SERVICE INFO – INA 0168

Vízpumpa 538 0021 10

Módosított ház

2. ábra: Új kivitel

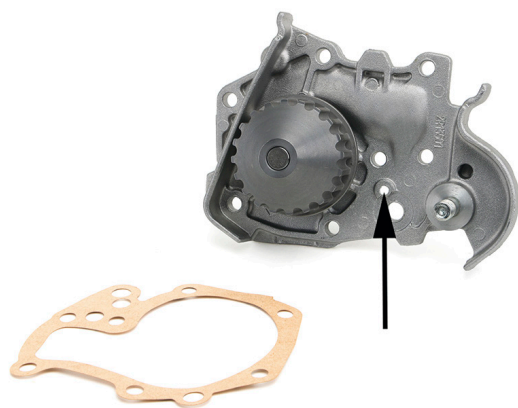
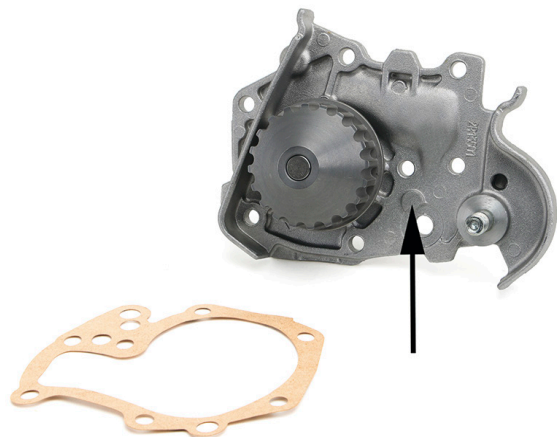
Módosították az 538 0021 10 cikkszámú vízpompát. Az új kivitelnél elmarad egy furat a házban (2. ábra).

Mindkét típus teljesíti a műszaki specifikációkat és azokat korlátlanul fel lehet használni.
